Neuausgabe der Richtlinie Nr. 483.0100 „Ausführungsbestimmungen für unternehmensspezifische Vorgaben zur Ergänzung der Richtlinien 483.010x“ mit Inkraftsetzungsdatum 15.12.2024

Aktualisierung der Richtlinie Nr. 483.0101 „PZB-Fahrzeugeinrichtung bedienen“ mit Inkraftsetzungsdatum 15.12.2024

Zur Stellungnahme
25.05.2023-26.06.2023

Neuausgabe der Richtlinie Nr. 483.0102 „PZB-Fahrzeugeinrichtung im Betriebsprogramm PZB 90 S-Bahn Hamburg bedienen“ mit Inkraftsetzungsdatum 15.12.2024

Nr.	Gliederungs- punkt alt	Regelwerkstext in Ril 483.0101A01 gültig ab 08.06.2014	Gliederungs- punkt neu	Geänderter Regelwerkstext in aktualisiertem Anhang 483.0101A01		Änderungsgrund/ Anmerkungen																							
				Lfd. Nr.	Einbauort / Funktion eines GM 1000 Hz		Wirksamkeit des GM 1000 Hz

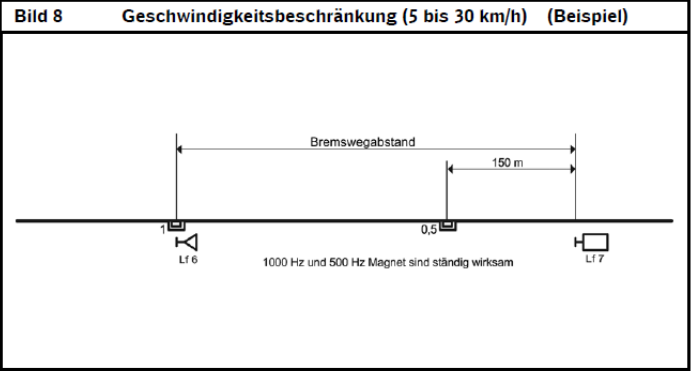
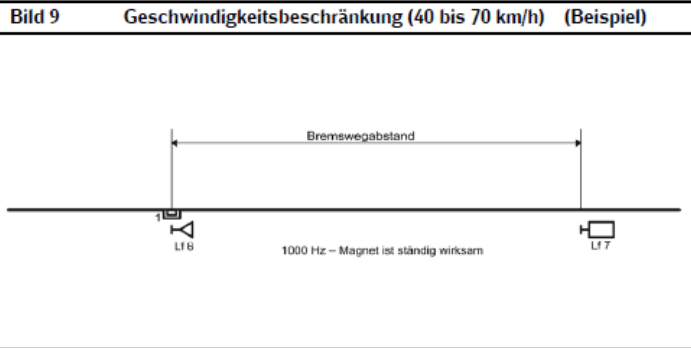
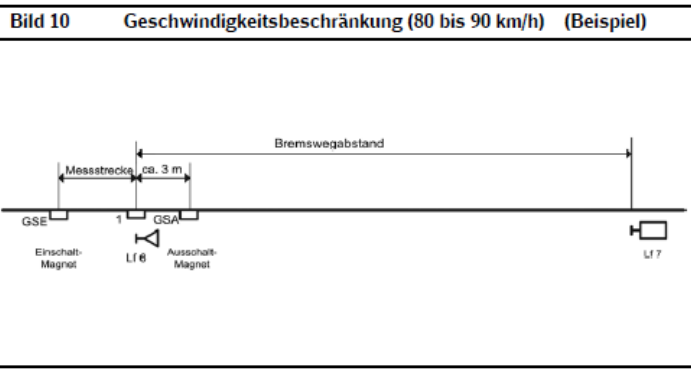
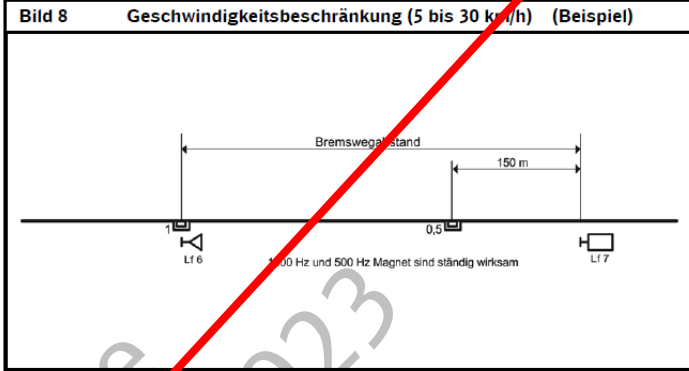
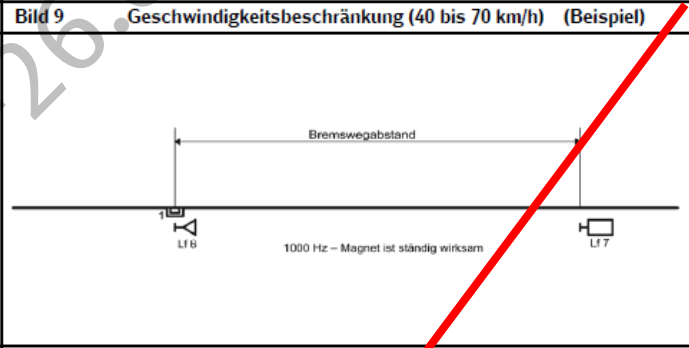
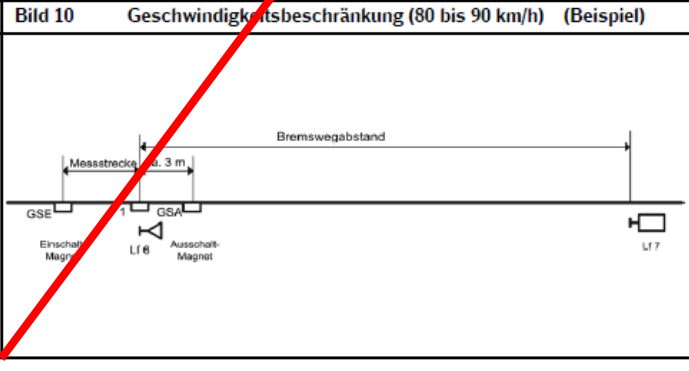
<p>¹⁴ Außer unmittelbar vor dem Bahnübergang aufgestelltes Überwachungssignal ¹⁵ Bei Bahnübergängen, vor denen ein Signal So 15 (Warntafel) aufgestellt ist, kann der GM 1000 Hz statt am Überwachungssignal am Standort des Signals So 15 angeordnet sein.</p>	4	Wenn aufgrund streckenseitiger Verhältnisse (u. a. Geschwindigkeitsprofil) erforderlich (nicht generell vorhanden): Am Standort eines Signals Lf 1 oder Lf 6	- Bei Signal Lf 1 mit Kz im Bereich 0,5 bis 7 - Bei Signal Lf 6 mit Kz im Bereich 0,5 bis 7	5	Wenn aufgrund streckenseitiger Verhältnisse (u. a. Geschwindigkeitsprofil) erforderlich (nicht generell vorhanden): Als Wirkmagnet einer Geschwindigkeits-Überwachungseinrichtung am Standort eines Signals Lf 1 oder Lf 6	Bei Signal	und Überschreitung der Prüfgeschwindigkeit ³ (km/h)			- Lf 1 mit Kz 8 - Lf 6 mit Kz 8	95			- Lf 1 mit Kz 9 - Lf 6 mit Kz 9	105	6	Am Standort eines Überwachungssignals ^{14 15} oder eines zugleich als Überwachungssignal eines folgenden Bahnübergangs dienenden Überwachungssignal-Wiederholers	Bei Signal Bü 0		7	Am Standort eines Signals So 106 (Kreuztafel)	Ständig			
4	Wenn aufgrund streckenseitiger Verhältnisse (u. a. Geschwindigkeitsprofil) erforderlich (nicht generell vorhanden): Am Standort eines Signals Lf 1 oder Lf 6	- Bei Signal Lf 1 mit Kz im Bereich 0,5 bis 7 - Bei Signal Lf 6 mit Kz im Bereich 0,5 bis 7																											
5	Wenn aufgrund streckenseitiger Verhältnisse (u. a. Geschwindigkeitsprofil) erforderlich (nicht generell vorhanden): Als Wirkmagnet einer Geschwindigkeits-Überwachungseinrichtung am Standort eines Signals Lf 1 oder Lf 6	Bei Signal	und Überschreitung der Prüfgeschwindigkeit ³ (km/h)																										
		- Lf 1 mit Kz 8 - Lf 6 mit Kz 8	95																										
		- Lf 1 mit Kz 9 - Lf 6 mit Kz 9	105																										
6	Am Standort eines Überwachungssignals ^{14 15} oder eines zugleich als Überwachungssignal eines folgenden Bahnübergangs dienenden Überwachungssignal-Wiederholers	Bei Signal Bü 0																											
7	Am Standort eines Signals So 106 (Kreuztafel)	Ständig																											
171	4	Einbauorte und Wirksamkeit von 500 Hz-GM	4	Einbauorte und Wirksamkeit von <u>GM 500 Hz</u> -GM		<ul style="list-style-type: none"> • redaktionelle Korrektur • Harmonisierung mit Ril 301 - Signalbuch • Harmonisierung mit Ril 819.1310 (Planungsgrundsätze PZB) • sinngemäße Übernahme der entfallenen Regelungsinhalte bezüglich der Einbauorte von GM 500 Hz vom entfallenen Abschn. 5 (vgl. Zeile Nr. 172) • Bilder 6 und 7 ersatzlos entfallen

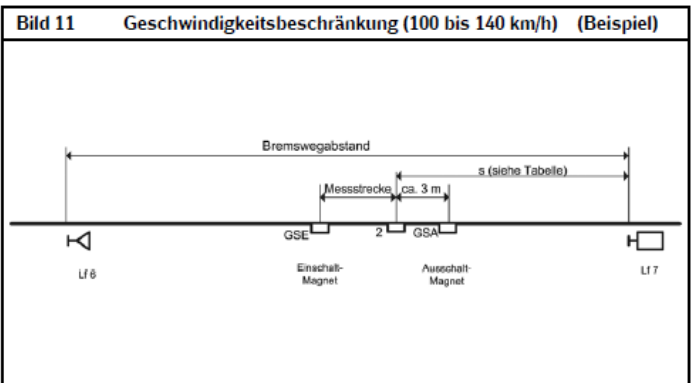
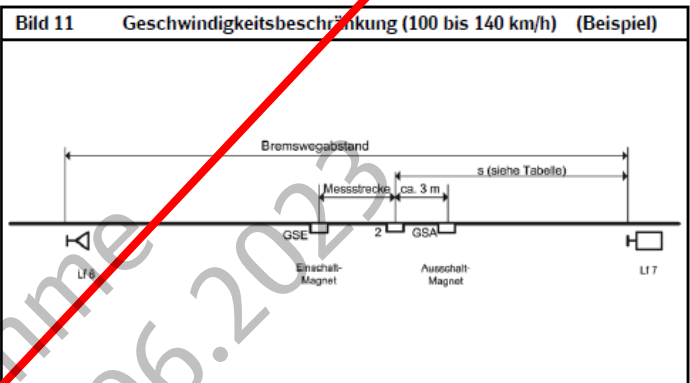
Lfd. Nr.	Einbauort	Wirksamkeit																																																									
1	150 - 300 m (in besonderen Fällen mehr als 300 m) vor Hauptsignalen (nicht generell ausgerüstet)	Bei Signalisierung Halt ≤ 30 km/h Im Geltungsbereich DV 301 noch bis 40 km/h möglich (Übergangsregelung)																																																									
2	250 m vor Hauptsignalen, auf dem Gegengleis, die in Höhe von Einfahrsignalen oder Blocksignalen von Abzweigstellen stehen (Streckenabschnitt mit v > 60 km/h) (Bild 6)	Ständig.																																																									
Lfd. Nr.	Einbauort	Wirksamkeit																																																									
3	Am Gegengleis 250 m vor Signalen Ne 1 oder vor dem Standort des Einfahr- oder Blocksignals des Regelgleises wenn Einfahr- oder Blocksignale am Gegengleis nicht vorhanden sind. (Bild 7)	Ständig.
